DOSSIER REPONSE A L'AVIS DE L'AUTORITE ENVIRONNEMENTALE

PROJET HYDROELECTRIQUE VIA

COMMUNE DE VAL CENIS (73)

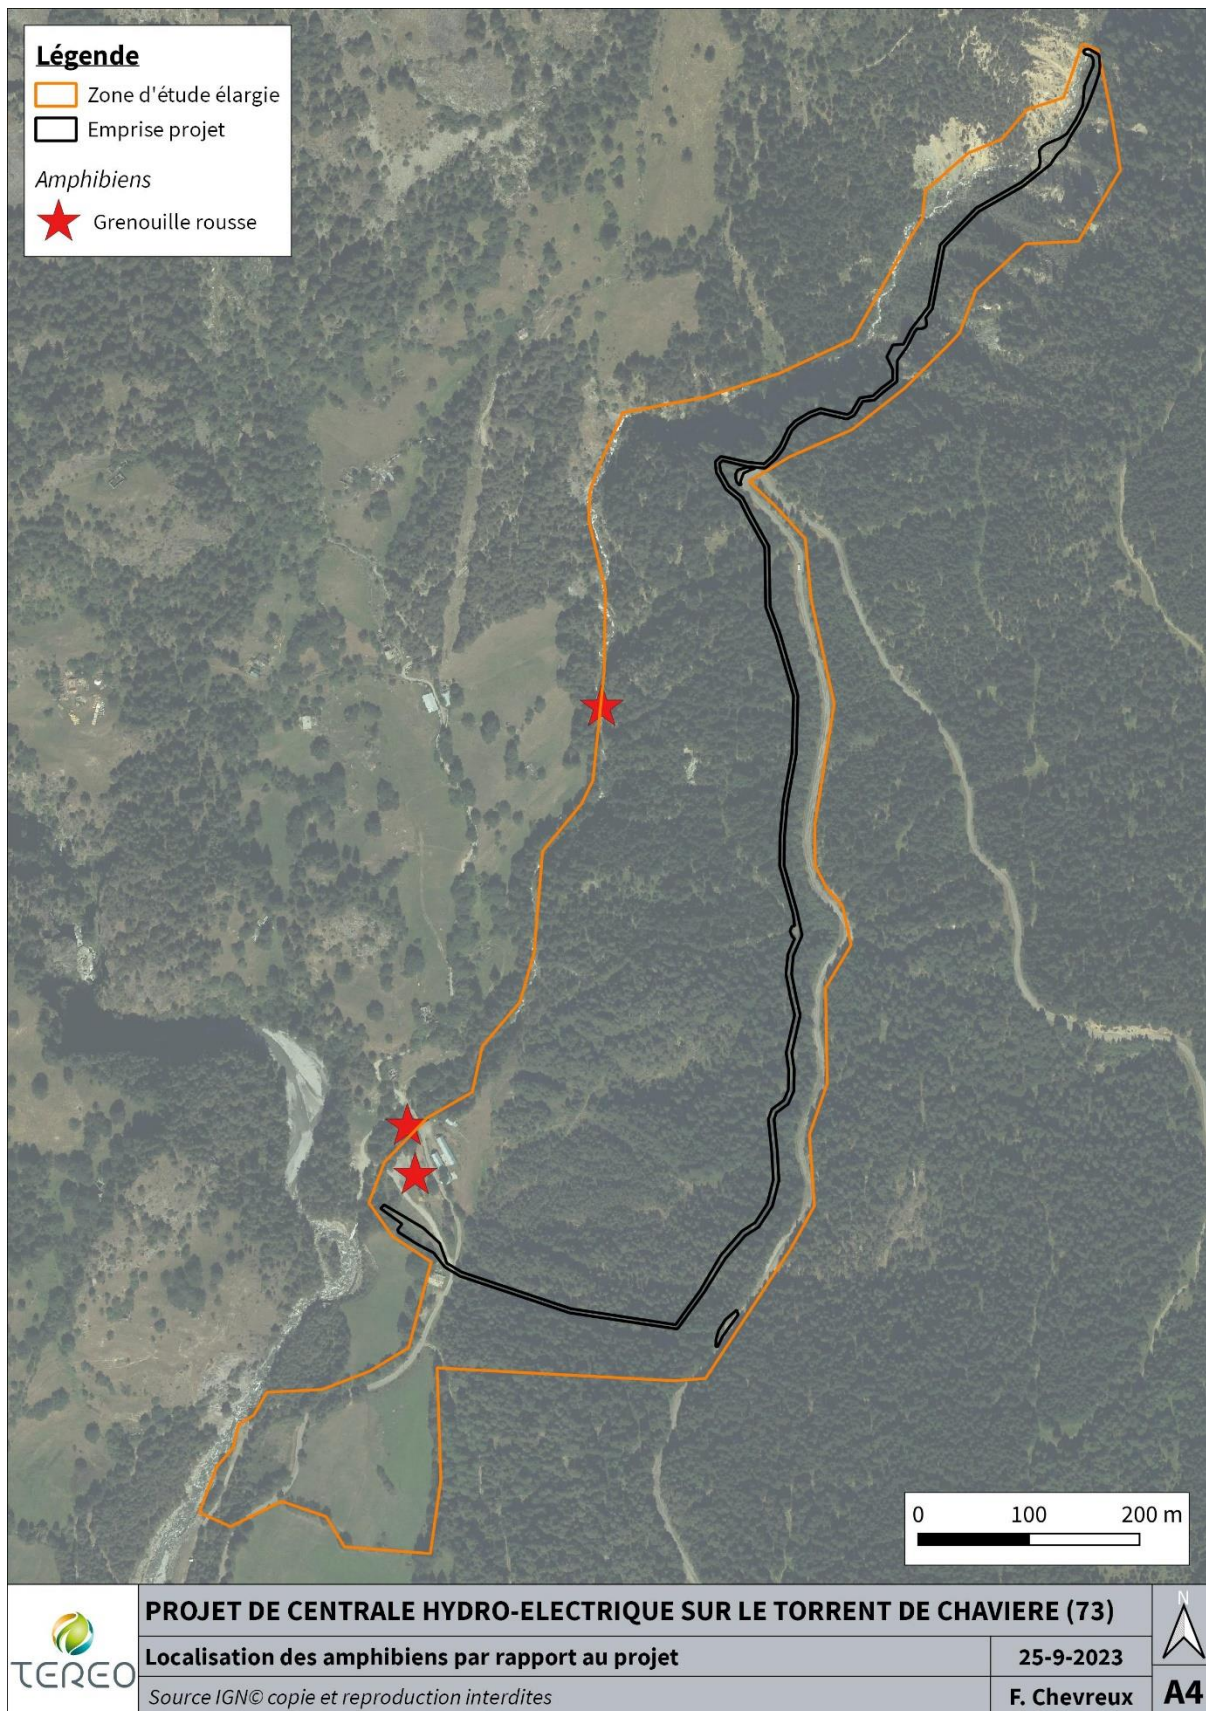
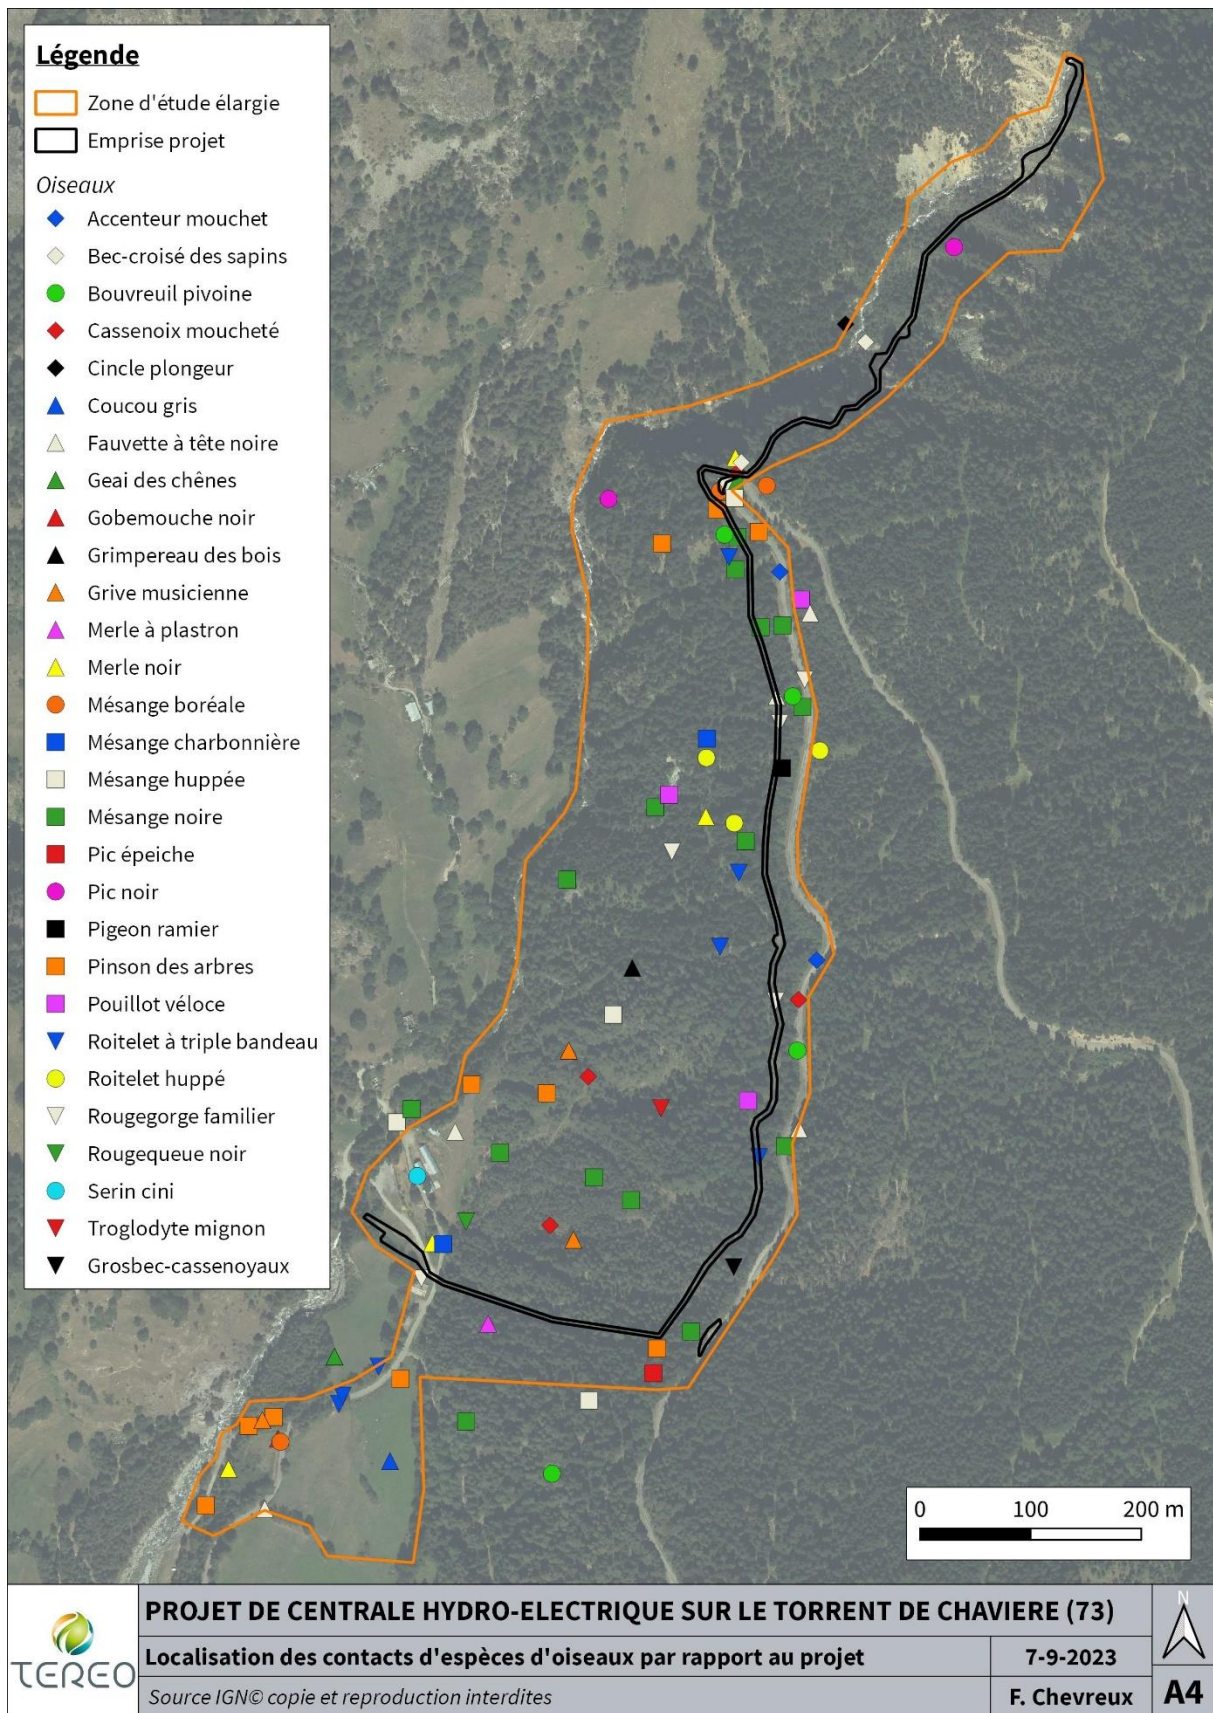
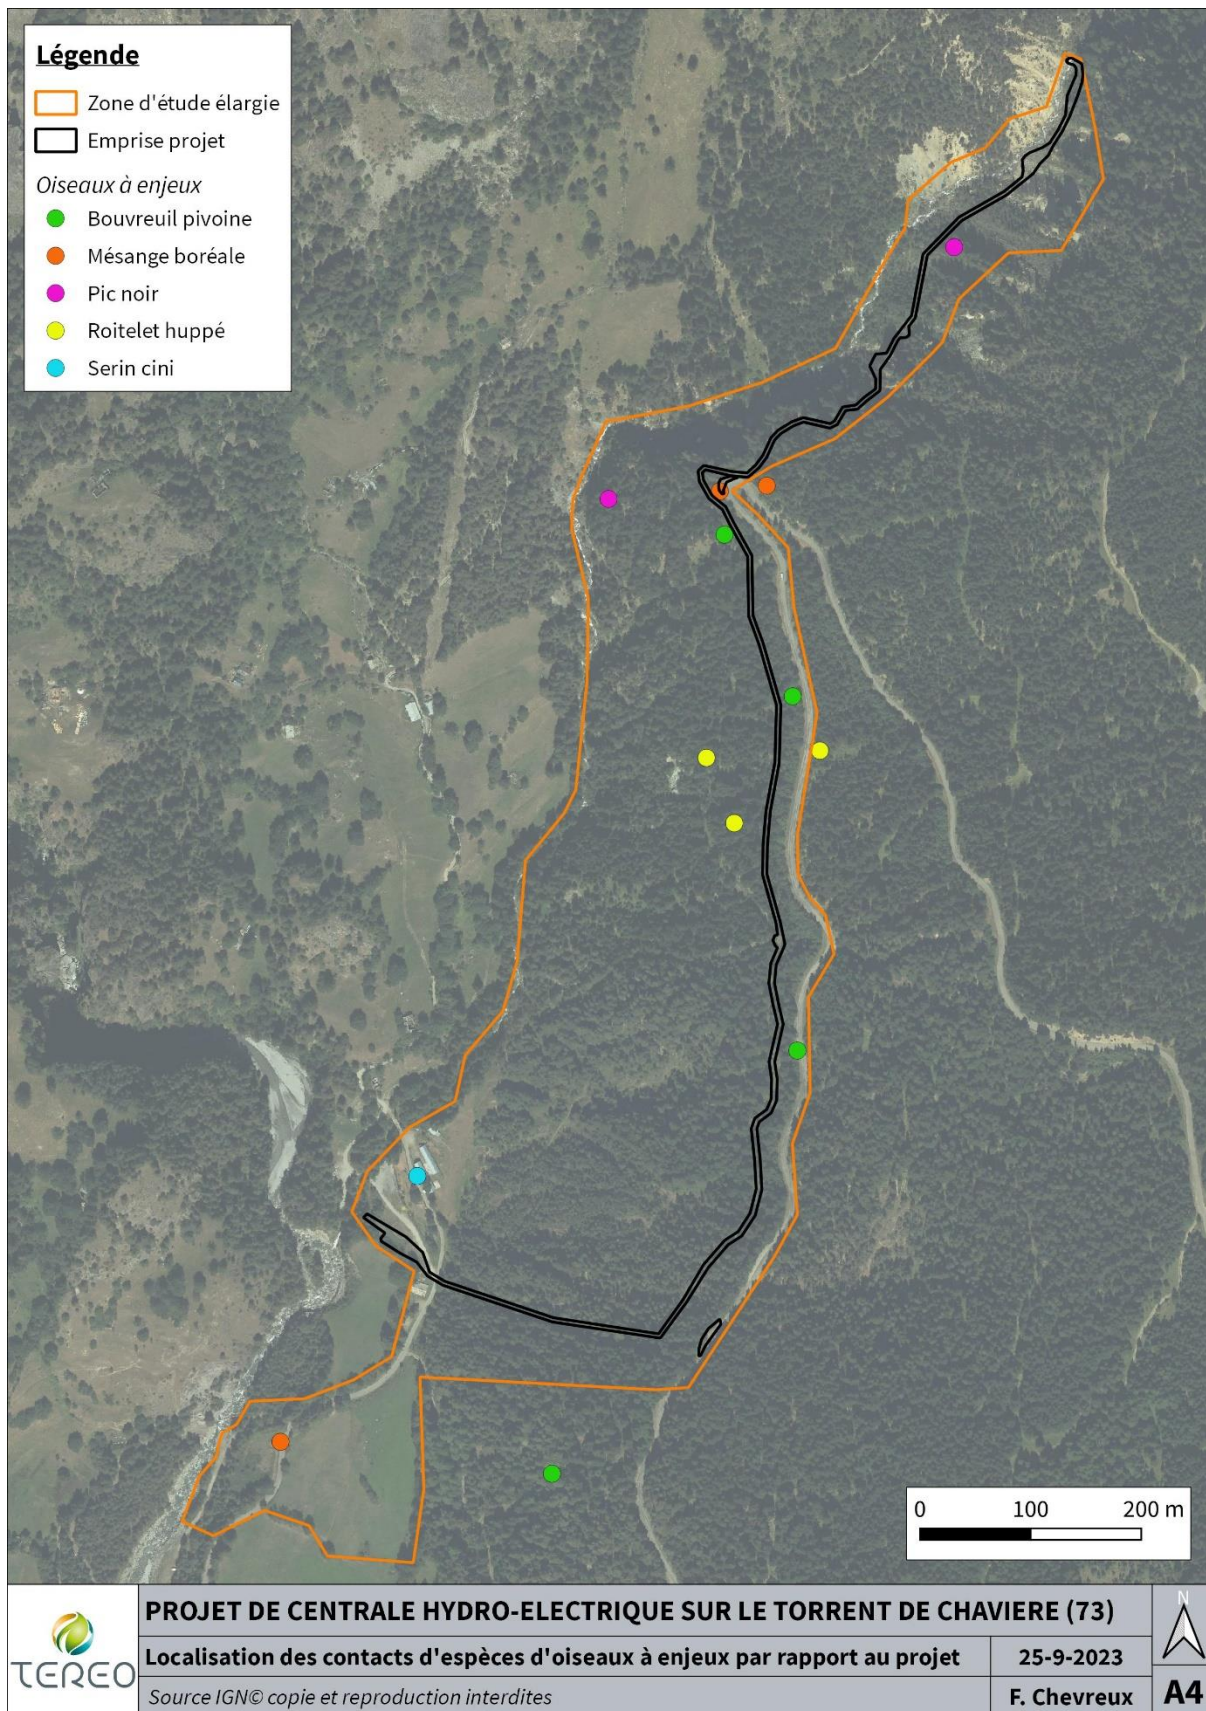
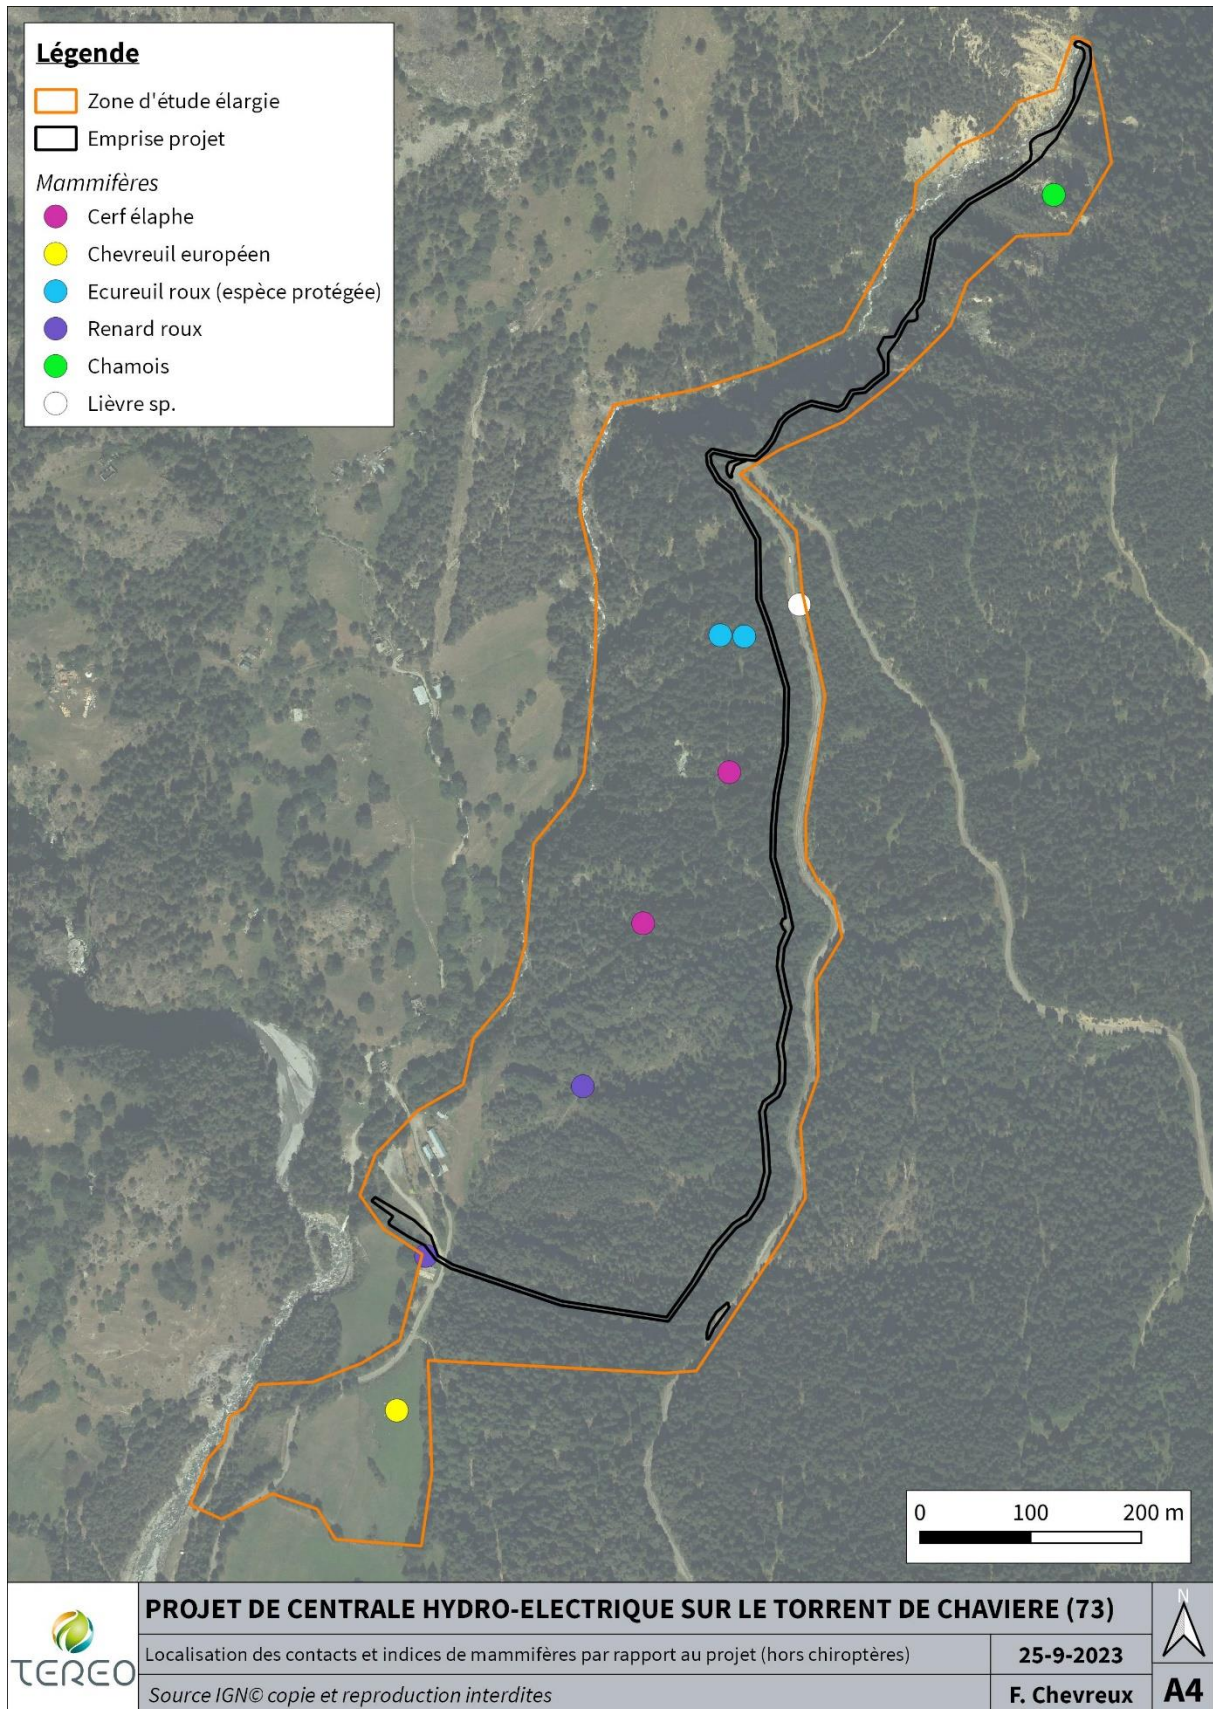
Question / Remarque : *L'Autorité Environnementale recommande au pétitionnaire de compléter l'état initial par des cartes localisant les ouvrages par rapport aux enjeux faunistiques identifiés.*

Les cartes localisant les ouvrages constitutifs du projet par rapport aux enjeux faunistiques identifiés sont présentées en Annexe « 2.3 *Milieux naturels terrestres* » du présent document. De même que pour les zones humides, le pétitionnaire précise que les cartes demandées n'ont pas été réalisées dans la partie « Etat initial » pour plus de clarté quant à la structuration du dossier.
